# 計器盤（インストルメントクラスターメータ）のリコールについて

（届出日：令和3年5月7日 開始日：令和3年5月7日）

リコール番号4944

## 改善箇所説明図

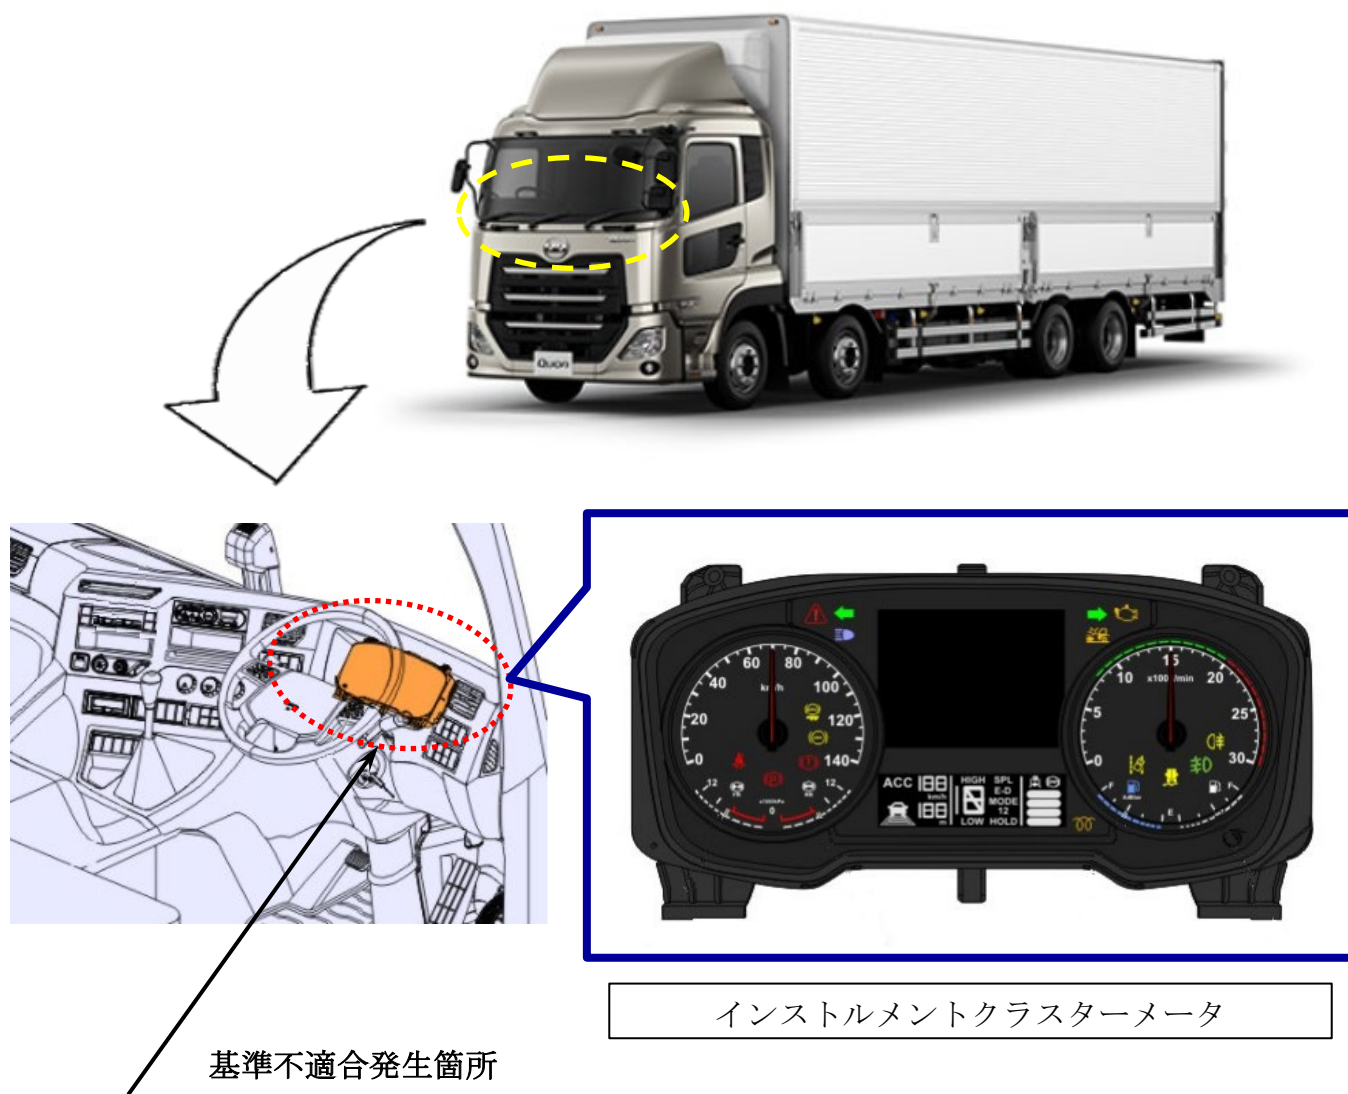
大型トラックのインストルメントクラスターメータにおいて、市場向けソフトウェアの設定が不適切なため、衝突被害軽減ブレーキ関連の警告表示および警報等が作動しないことがある。

全車両、インストルメントクラスターメータのプログラムを、対策プログラムに書き換え

識別：改善済車両には助手席側ステップ部VINプレートの右上端に赤色ペイントを塗布する。
